Tárgy: Gubacsi híd és környezetének fejlesztése DT- műszaki diszpozíció

A Magyar Kerékpárosklub Közlekedési Munkacsoportja és Dél-Pest területi szervezete a következő észrevételeket fogalmazták meg a Gubacsi híd és környezetének fejlesztésével kapcsolatban:

Topánka utca, Csepeli átjáró, Gubacsi híd

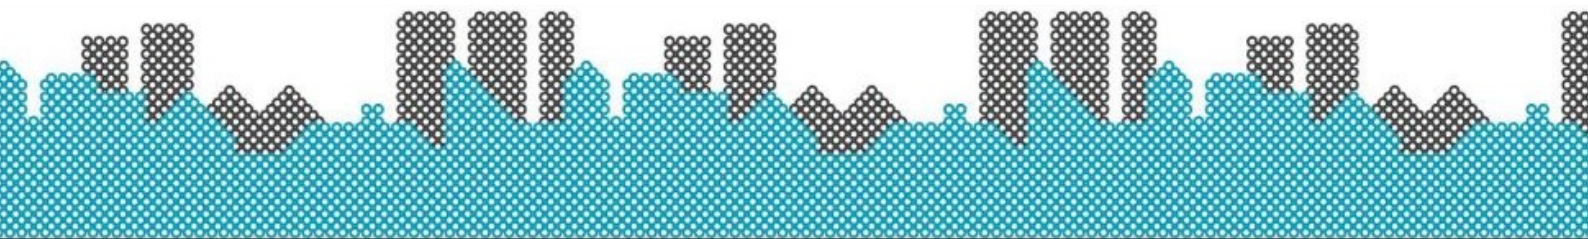
A Topánka utcán a jelenlegi egyoldali kétirányú kerékpárút kialakításából adódóan jelenleg többszöri megállással, bonyolultan lehet elérni a hidat kerékpárral, amit számos tagunk jelzett, mert sok bosszúsággal jár számukra. Visszajelzéseik alapján sokan inkább a közúton közlekednek, mert a meglévő létesítmény felesleges kerülőkre kényszerít.

Ezen az állapoton segítené, ha mind a hídon, a Csepeli átjárón és a Topánka utcán is irányhelyes kerékpársáv kerülne kialakításra. Elképzelhetőnek tartjuk a Topánka utcai kétirányú kerékpárút megtartását a túloldalon irányhelyes kerékpársáv létrehozása mellett, és ennek megfelelően a hídon is aszimmetrikus létesítmény kialakítását.
